WZP.271.1.91.2019.AS

Dotyczy: postępowania o udzielenie zamówienia publicznego pn: **Modernizacja budynku mieszkalnego przy ul. Stanisława Wyspiańskiego 26 w Płocku na potrzeby rodzinnego domu dziecka.**

Zamawiający – Gmina – Miasto Płock, na podstawie art. 38 ust. 2 ustawy Prawo zamówień publicznych (Dz. U z z 2018 r. poz. 1986 ze zm.) przekazuje odpowiedziami na zapytania, które wpłynęły do Zamawiającego w dniu 13 sierpnia 2019 roku:

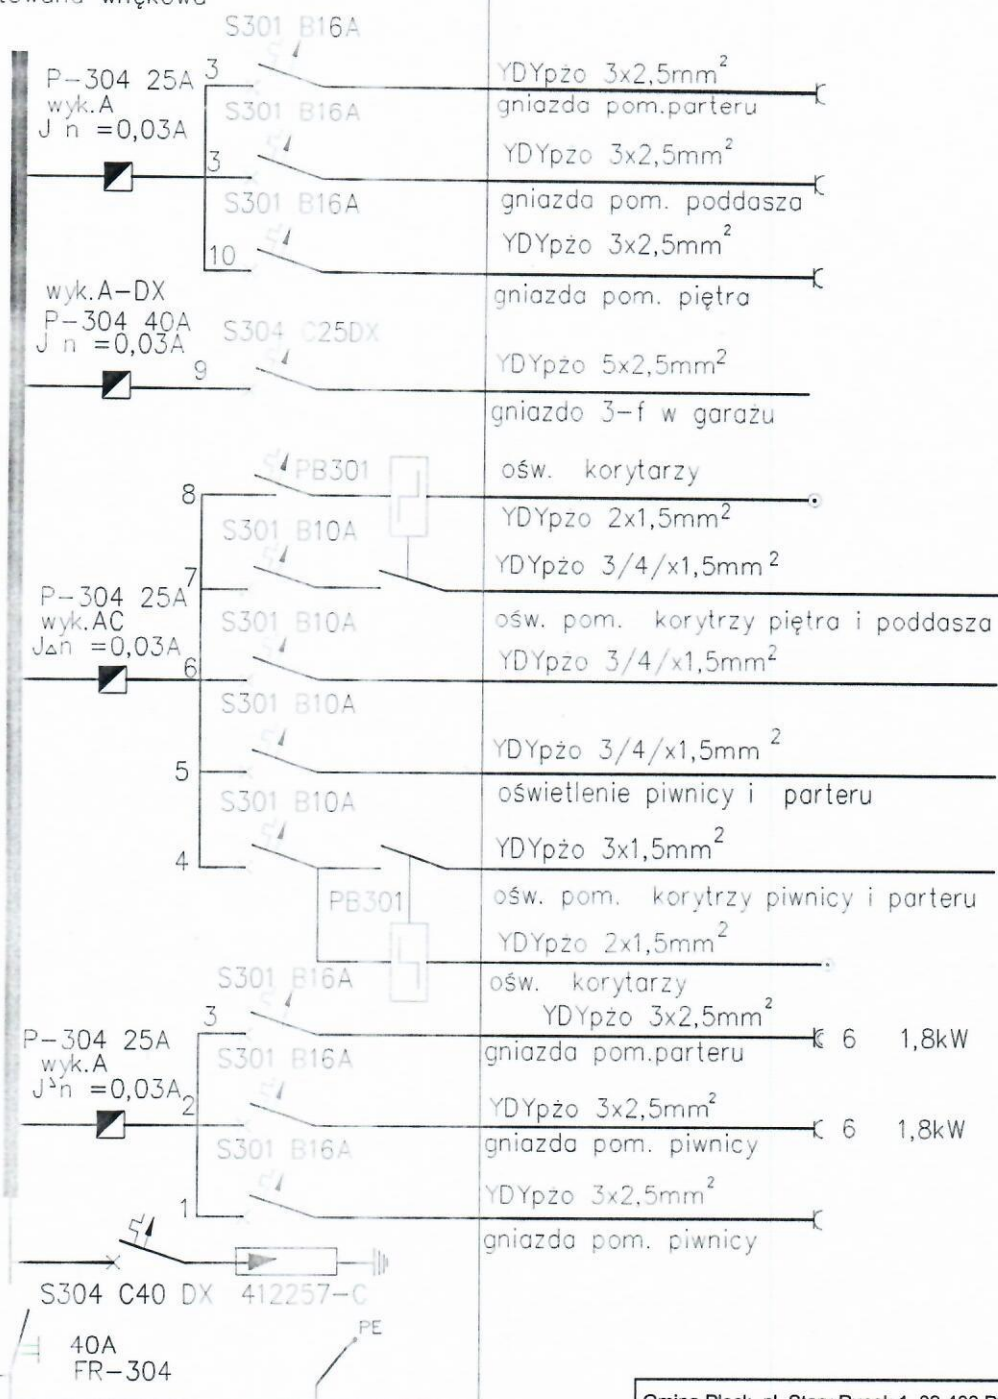
2. Proszę o wyjaśnienie zakresu prac opisanego w OPZ: "Montaż przewodów wyrównawczych", proszę o uzupełnienie przedmiaru o przewidywane nakłady i dołączenie planów rozmieszczenia urządzeń, które mają być podłączone do instalacji wyrównawczej.

2. Od uziomu do pomieszczenia z kotłem c.o i do szafy LAN. W załączeniu rys. nr 4 projektu.
